改善箇所説明図

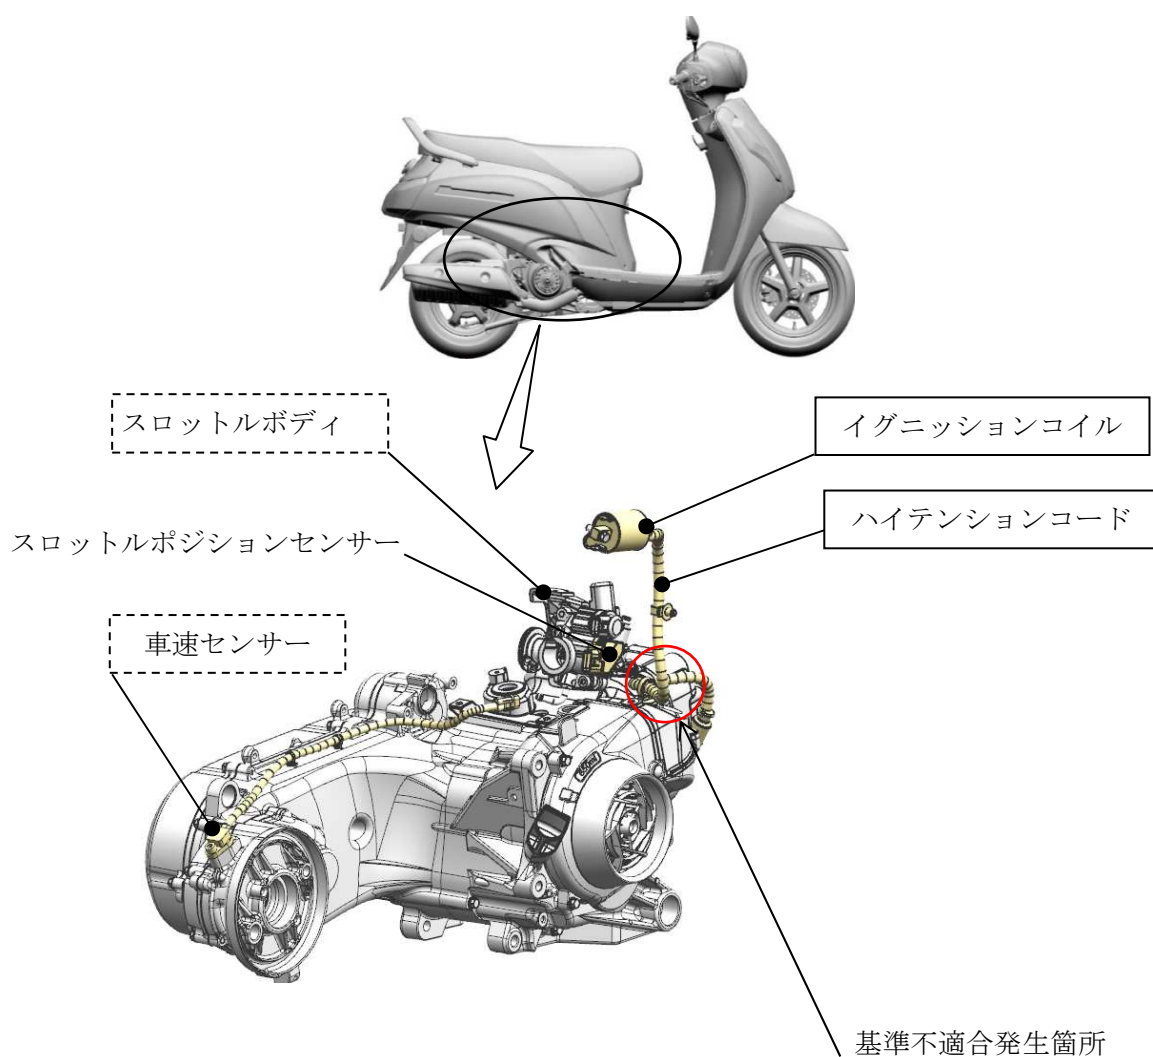
イグニッションコイルのハイテンションコードにおいて、製造管理が不適切なため、異品を装着したものがある。そのため、走行時の屈曲の繰り返しにより亀裂が発生し、そのまま使用を続けると、断線してエンジンが停止し再始動できなくなるおそれがある。

また、ハイテンションコードに亀裂が発生した状態で被水した場合、点火出力がリークして車速センサーやスロットルポジションセンサーが破損し、車速表示不良や、始動不良となるおそれがある。

全車両、イグニッションコイルのハイテンションコードを点検し、異品が装着されていた場合には、イグニッションコイル（ハイテンションコード含む）を正規品と交換する。

また、該当車の車速センサーが破損していた場合には新品と交換し、スロットルポジションセンサーが破損していた場合にはスロットルボディを新品と交換する。
